RA2E1 MCU グループ用評価キット EK-RA2E1 v1 Errata

Renesas RA ファミリ
RA2 シリーズ

発行年月日 2021年 10月 18日 Rev.2.00

図 2 MCU VCL 端子のコンデンサ値の違い

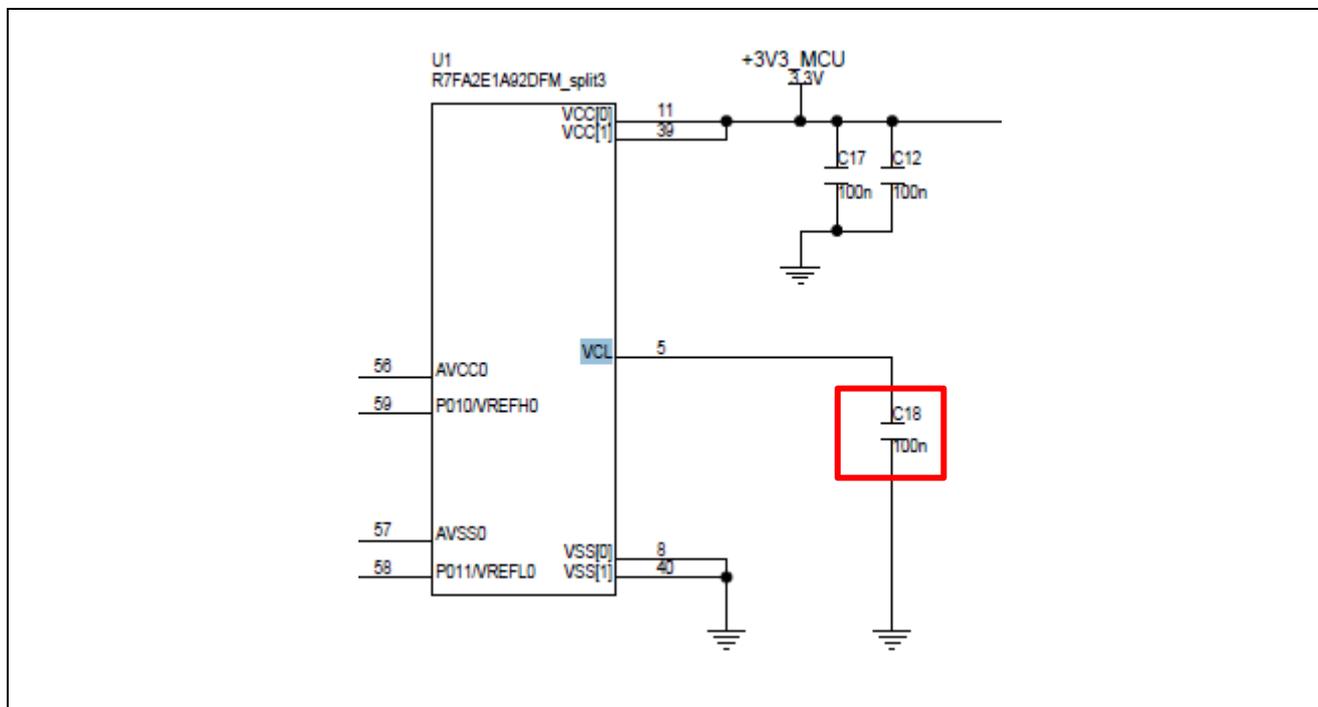
VCL 端子は、MCU の内部動作電圧の安定化に使用されます。RA2E1 MCU のハードウェアマニュアルでは、VCL 端子を VSS に接続するために、ピンの近くに 4.7 μ F の積層セラミックコンデンサを配置することが規定されています。EK-RA2E1 ボードの初期の製品では、このコンデンサ(C18)の値が 0.1 μ F(100nF)となっています。

ローパワーモードとフルパワーモードの切り替え時に誤動作する場合は、正しい値の積層セラミックコンデンサに交換することをお勧めします。

図 3 MCU ピンヘッダ J2 8 ピンのシルク表示の間違い

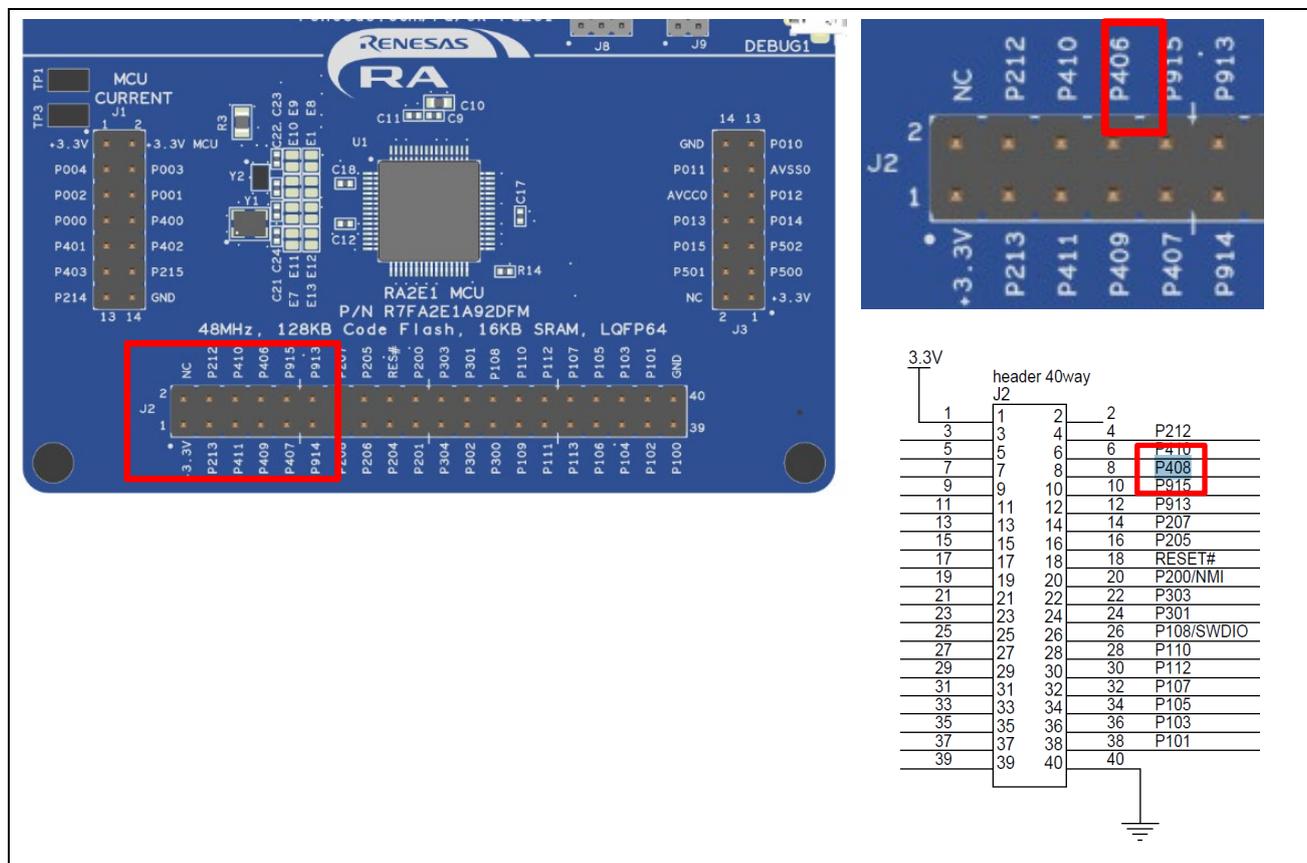
MCU ピンヘッダ J2 の 8 ピンの表示が間違っています。これは P408 であるべきところを P406 としています。回路図は正しいです。

今後、製造するボードではこのシルク表示が正しい表示をするように修正されています。
